Kiểm tra chất lượng 3D building — Hà Nội / ForaSpace

Ba Đình – Hồ Trúc Bạch · bbox 105.830–105.849 E, 21.030–21.045 N · georef verified ±2 m · đối chiếu OSM · TU Munich · Google · Overture

00 Tổng quan cho lãnh đạo

PATTERN

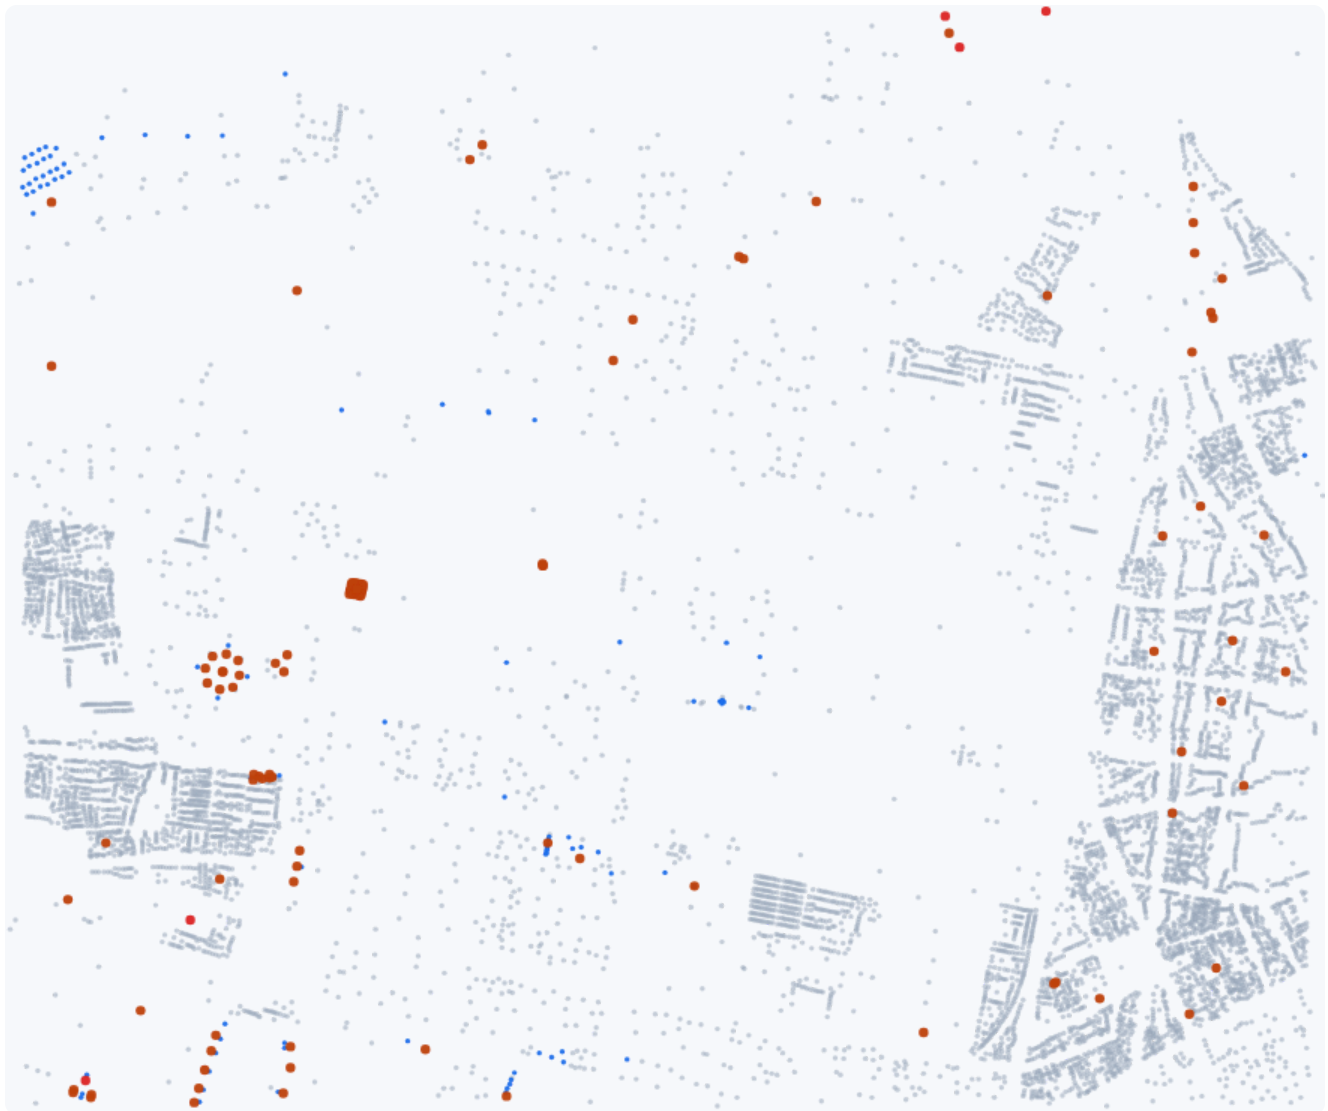
Overlap không lung tung — đúng 1 kiểu: vài polygon lớn **nuốt trọn** nhà nhỏ bên trong. Vd way 37629143 (5 067 m^2) chứa **9 nhà con + 1 relation** đề 100%; 37934708 (3 276 m^2) chứa 5 nhà. Là **polygon bao ngoài** (khuôn viên/chợ/complex) bị tag `building` trong OSM, cộng từng nhà con → extrude cả 2 = **2 khối đặc chồng volume** → **z-fighting**, tường đôi.

Detect cặp chứa-trọn ($\text{frac} \approx 1.0$) → bỏ khối bao ngoài hoặc không extrude nó (giữ làm ground/khuôn viên). Để tự động, không cần sửa tay 22 cụm.

MODEL QUÁ THẤP

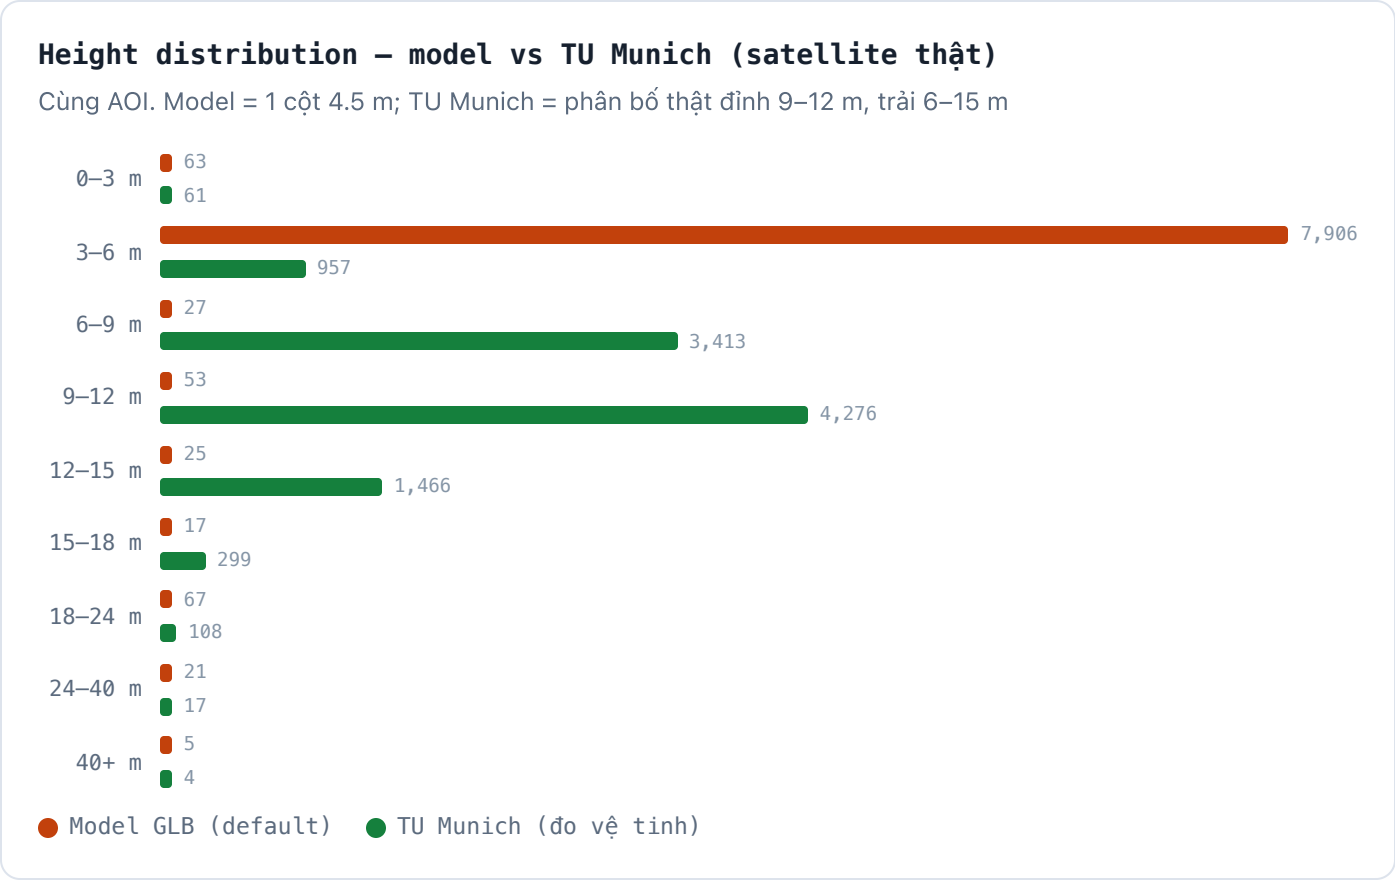
Ba nguồn độc lập xác nhận (triangulated): TU Munich 10.1 m $\approx$ Google 2.5D 11.75 m $\approx$ Overture 12.3 m → chiều cao thật **~10–12 m**, model gán 4.5 m = **~40% giá trị thật** (per-matched sai –5.4 m, RMSE 7.3 m, 94% nhà quá thấp). Completeness (đếm nhà): model = **62% Google · 77% TU Munich · 76% Overture** → thiếu **~25–40%**. Height **không dùng được**; footprint **thiếu đáng kể**.

MODEL THIẾU (VS TU
MUNICH)

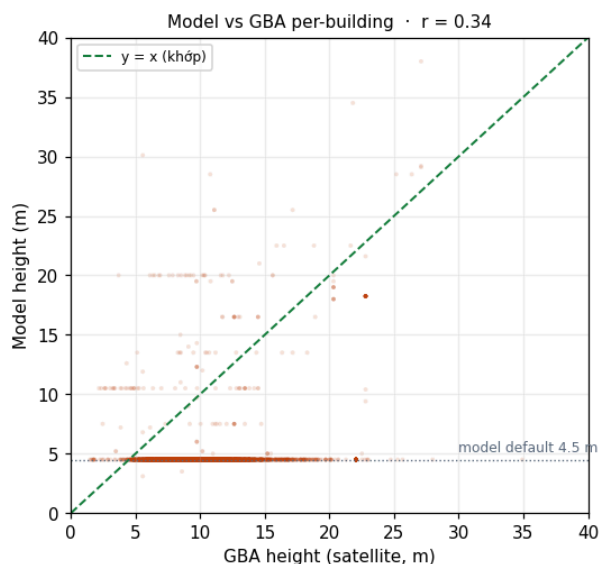
Xám = nhà model có; **đỏ** = TU Munich/Google thấy **nhưng model thiếu** (6 398). Thiếu tập trung ở block trong & ngõ nhỏ — nhà nhỏ (median 34 m² vs 57 m² của nhà matched).

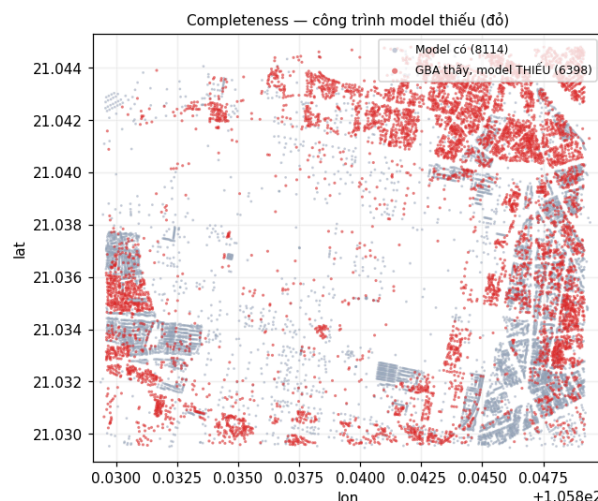
Mỗi điểm = 1 nhà (5 797 matched). Trục ngang TU Munich đo vệ tinh, trục dọc model. Đường chéo = khớp. **Cụm ngang ở 4.5 m** = default; chỉ ~3% điểm bám đường chéo (nhà có OSM tag thật). $r = 0.34$.

IoU distribution (5 797 cặp) – đỉnh ~0.3–0.4

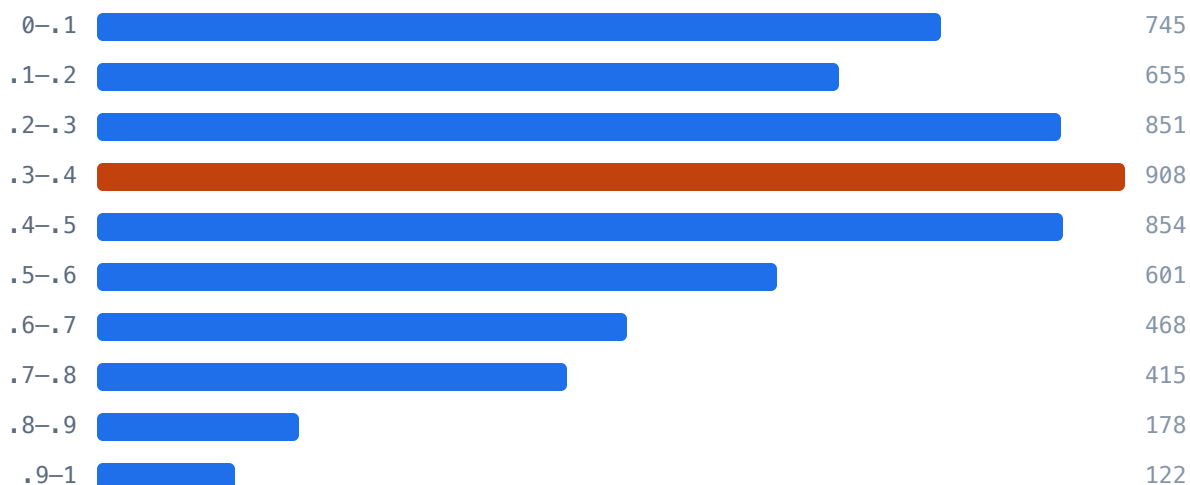
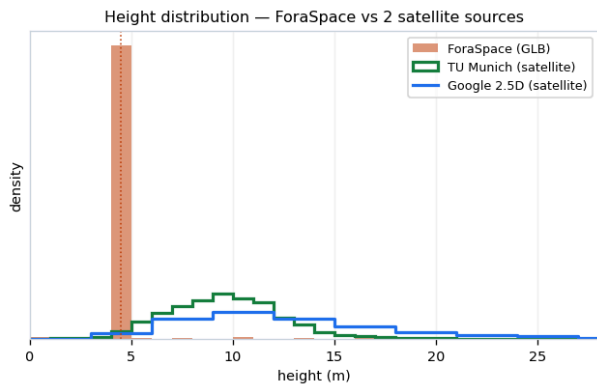
Footprint khớp yếu về hình học: IoU median chỉ **0.37**, 88% cặp dưới 0.7 — Google segment vụn hơn OSM merged + lệch vị trí thật. **Height gần như không tương quan** ($r=0.34$) vì model phẳng ở 4.5 m. **Completeness:** theo đếm nhà, model = 62–77% các ref (thiếu ~25–40%). Con số per-building “thiếu 60%” cao hơn vì Google tách 1 nhà OSM thành nhiều mảnh — dùng tỉ lệ đếm làm chuẩn. Nhà thiếu **nhỏ hơn** (median 34 vs 57 m²), tập trung ngõ trong.

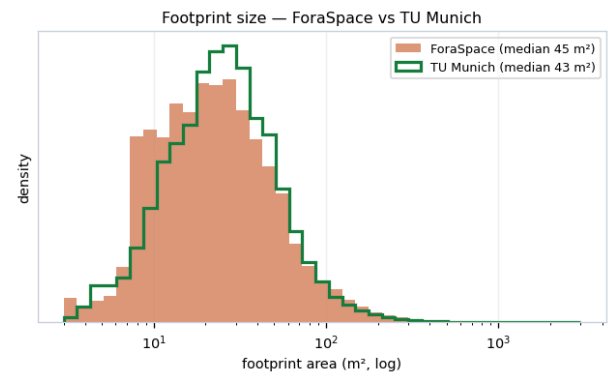
A. Phân bố chiều cao. Model = 1 cột nhọn ở 4.5 m; TU Munich và Google 2.5D đều là phân bố chuông đỉnh ~10–12 m. Hai nguồn vệ tinh trùng khớp, tách hẳn khỏi model.

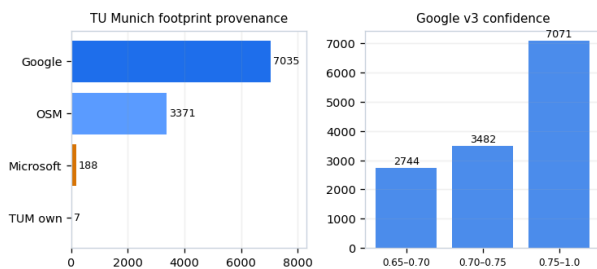
B. Kích thước footprint. Model median 45 m² ≈ TU Munich 43 m² — **kích thước nhà khớp tốt**. Nghĩa là vấn đề completeness là **thiếu SỐ nhà** (nhất là nhà nhỏ trong ngõ), không phải méo kích thước.

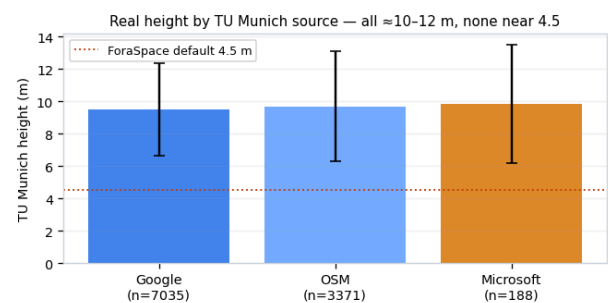
C. Xuất xứ & độ tin. TU Munich: 66% footprint từ Google, 32% từ OSM, 2% Microsoft — Google đóng góp phần lớn nhà mà OSM (và model) không có. Google v3: 53% nhà ở mức tin cậy cao (≥ 0.75).
